监理工作联系单

工程名称: 宁强县村级光伏扶贫电站建设项目

编号: ZHJL-NQFP-002

事由: 关于质量问题

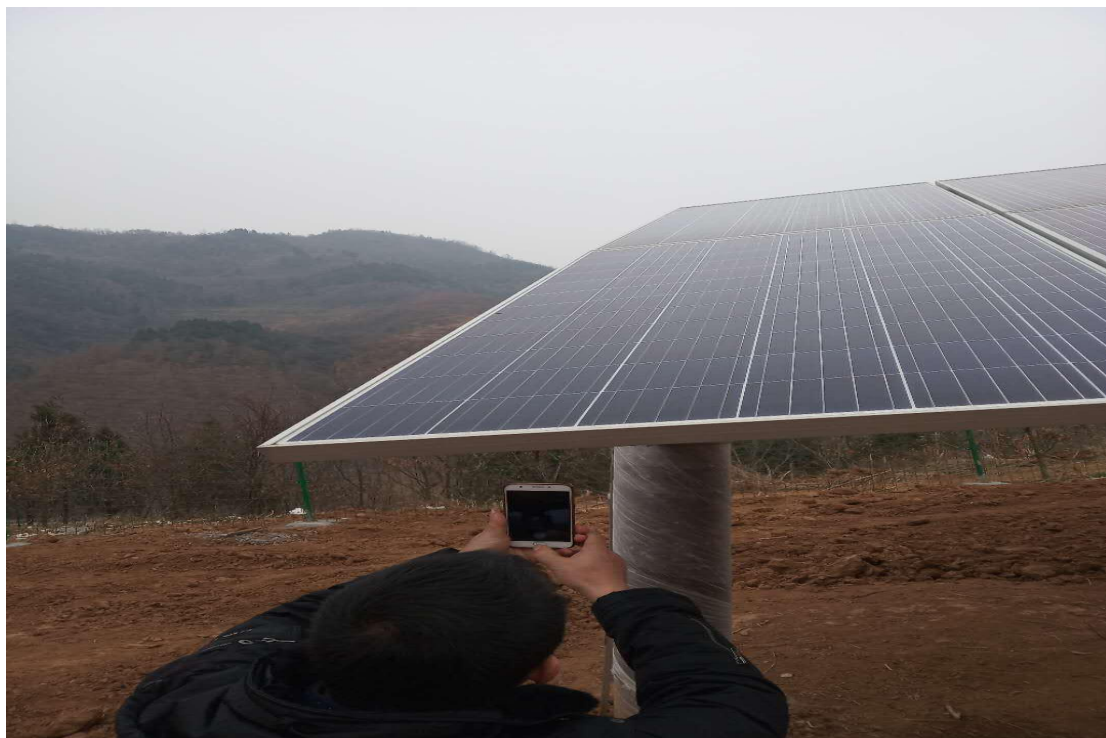
斜梁弯曲

逆变器安装高度过高（应参照电气安装规范，配电箱中心点与地面的垂直距离为1.4-1.6M）

电缆管口未封堵

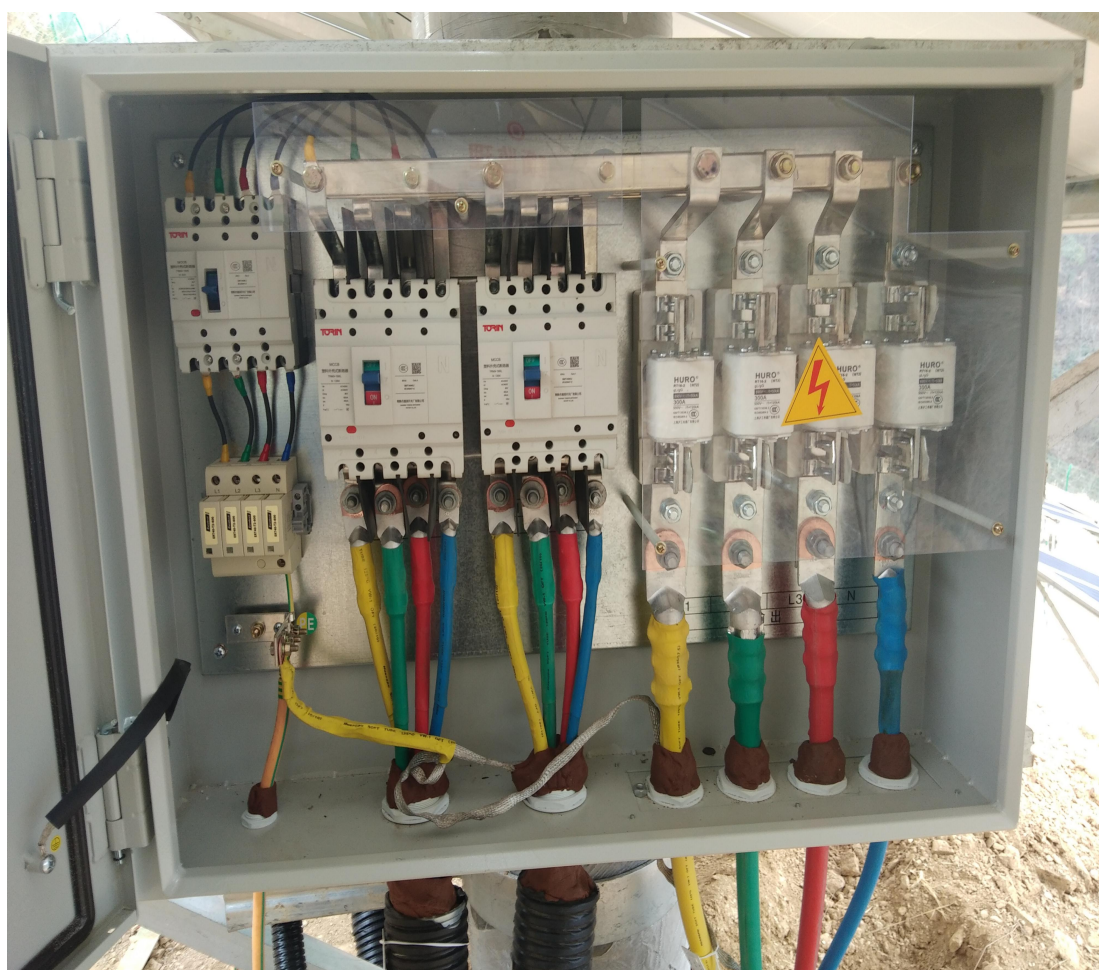
逆变器直流电缆正负极未分开穿管、电缆交叉

逆变器下方电缆管不垂直、不牢靠

部分汇流箱交流电缆地埋未穿钢管

组件板面应横平竖直
